**Forum mondial de l'harmonisation
des Règlements concernant les véhicules**

126^e session

Perception de la présence d'usagers de la route vulnérables à proximité du véhicule :**Règlement ONU n° 46 (Systèmes de vision indirecte)****Proposition de série 06 d'amendements au Règlement ONU
n° 46 (Systèmes de vision indirecte)****Communication de l'expert de l'Allemagne au nom de l'équipe spéciale
du Règlement ONU n° 46***

- i) **Pourtour de la surface réfléchissante enveloppé par un boîtier de protection**
- ii) **Surface réfléchissante débordant du boîtier de protection dans une position de réglage particulière**
- iii) **Pourtour de la surface réfléchissante non enveloppé par un boîtier de protection**

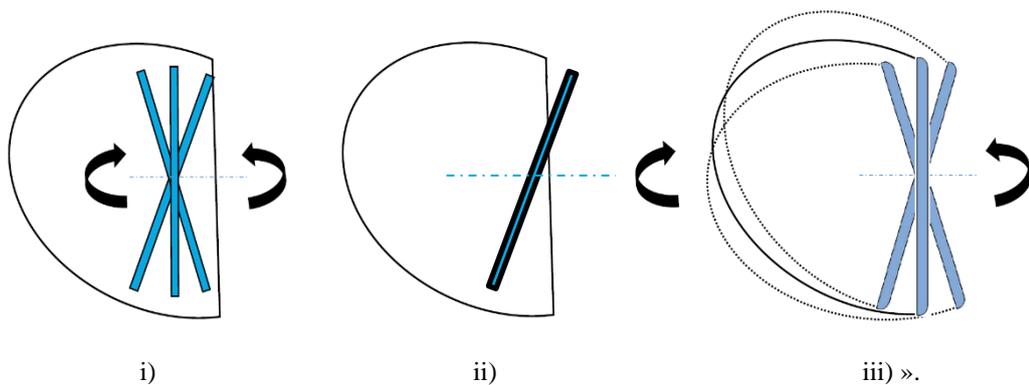
Si le pourtour de la surface réfléchissante est enveloppé par un boîtier de protection, ce boîtier doit avoir sur son périmètre, en tout point et dans toute direction, un rayon de courbure “c” égal ou supérieur à 2,5 mm (fig. i) ci-dessous).

Si la surface réfléchissante déborde du boîtier de protection **dans une quelconque position de réglage (fig. ii) ci-dessous**, le rayon de courbure “c” du bord de la partie en saillie doit être supérieur ou égal à 2,5 mm et la surface réfléchissante doit s’effacer dans le boîtier de

Si le pourtour de la surface réfléchissante n'est pas enveloppé par un boîtier de protection, indépendamment de la position de réglage, la surface réfléchissante doit avoir sur son périmètre, en tout point et dans toute direction, un rayon de courbure "c" égal ou supérieur à 2,5 mm et cette prescription s'applique au pourtour de la partie en saillie (fig. iii) ci-dessous).

protection sous une force de 50 N appliquée sur le point le plus en saillie par rapport au boîtier de protection dans une direction horizontale et approximativement parallèle au plan longitudinal médian du véhicule.

Figure 9.1

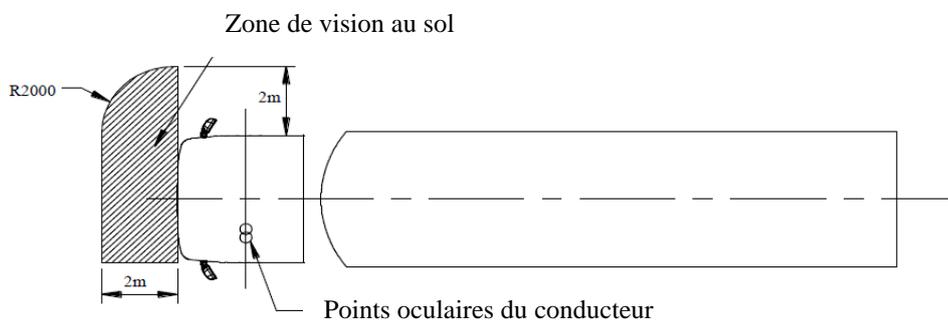
« 15.2.4.6.1 Le champ de vision doit être tel que le conducteur puisse voir au moins une portion de route plane et horizontale délimitée, **pour les véhicules à poste de conduite latéral**, par :

- a) Un plan vertical transversal passant par le point avant extrême de la cabine du véhicule ;
- b) Un plan vertical transversal passant à 2 m en avant du plan défini à l'alinéa a) ;
- c) Un plan vertical longitudinal parallèle au plan vertical longitudinal médian et passant par le point latéral extrême du véhicule du côté conducteur ;
- d) Et un plan vertical longitudinal parallèle au plan vertical longitudinal médian et passant à 2 m du véhicule du côté opposé à celui du conducteur ;
- e) Le contour avant de ce champ de vision du côté opposé à celui du conducteur peut être arrondi selon un rayon de 2 m (voir fig. 9-9.1).

La figure 9 devient la figure 9.1 et se lit comme suit :

Champ de vision pour la classe VI dans le cas d'un véhicule à poste de conduite latéral

« **Figure 9.2**

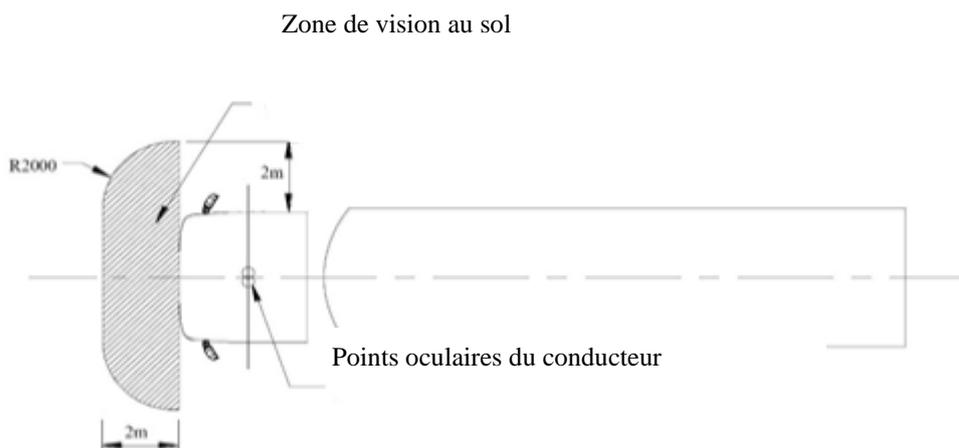
Le champ de vision doit être tel que le conducteur puisse voir au moins une portion de route plane et horizontale délimitée, pour les véhicules à poste de conduite central, par :

- f) **Un plan vertical transversal passant par le point avant extrême de la cabine du véhicule ;**
- g) **Un plan vertical transversal passant à 2 m en avant du plan défini à l'alinéa a) ;**
- h) **Et un plan vertical longitudinal parallèle au plan vertical longitudinal médian et passant à 2 m du véhicule de chaque côté ;**
- i) **Le contour avant de ce champ de vision sur les deux côtés peut être arrondi selon un rayon de 2 m (voir fig. 9.2).**

Ajouter la nouvelle figure 9.2, comme suit :

Champ de vision pour la classe VI dans le cas d'un véhicule à poste de conduite central

Exemple de marque d'homologation d'un système de vision indirecte

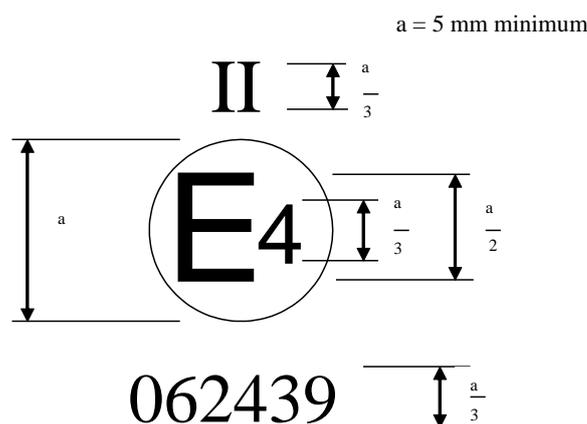
La marque d'homologation ci-dessus, apposée sur un système de vision indirecte, indique qu'il s'agit d'un système principal de vision vers l'arrière de la classe II, qui a été homologué aux Pays-Bas (E 4) en application du Règlement ONU n° 46 et sous le numéro d'homologation 062439. Les deux premiers chiffres du numéro d'homologation signifient que le Règlement ONU n° 46 comprenait déjà la série 06 d'amendements lorsque l'homologation a été accordée.
